Arkivsak-dok. PLAN-22/00186-10
Saksbehandler Erlend Huseby

Reguleringsplan - Klakklia boligområde, førstegangsbehandling

Figur 3: Overleggskart med reguleringsplan og vedlegg side 58 i geoteknisk vurdering. Antatt løснеområde vises med rød skravur øst for planområdet, antatt utløpsområde med grønn skravur.

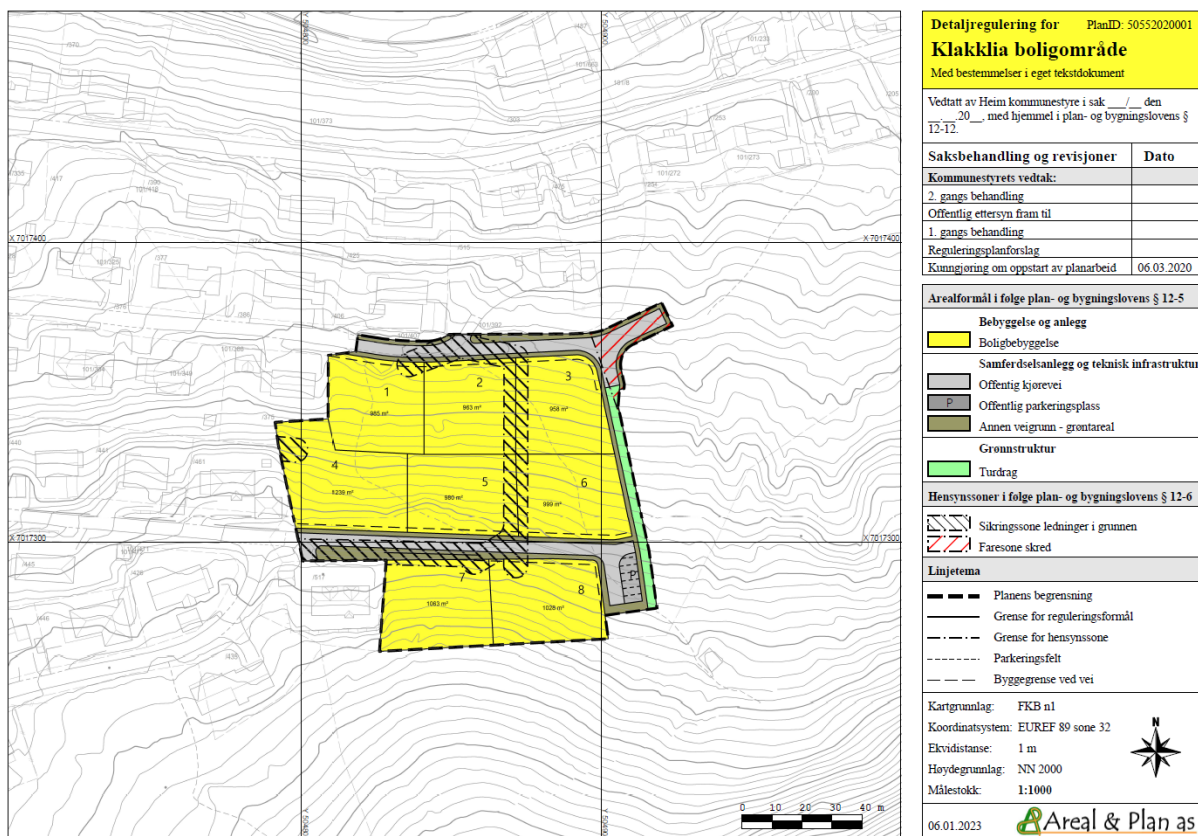
Anbefales kvalitetssikring av uavhengig foretak dersom det gjøres funn av kvikkleire eller sprøbruddmateriale eller at funn av slike skredfarlige løsmasser ikke kan utelukkes.

Forutsetter at områdestabiliteten blir utredet og lagt til grunn for videre arbeid med planen.

Kommunedirektørens kommentar: Geoteknisk undersøkelse gjennomført, planområdet justert iht. funn av sprøbruddmateriale, som vist i Figur 3 i planbeskrivelsen.

Kommunedirektørens kommentar: Geoteknisk undersøkelse gjennomført, planområdet justert iht. funn av sprøbruddsmateriale, som vist i Figur 4 i planbeskrivelsen.
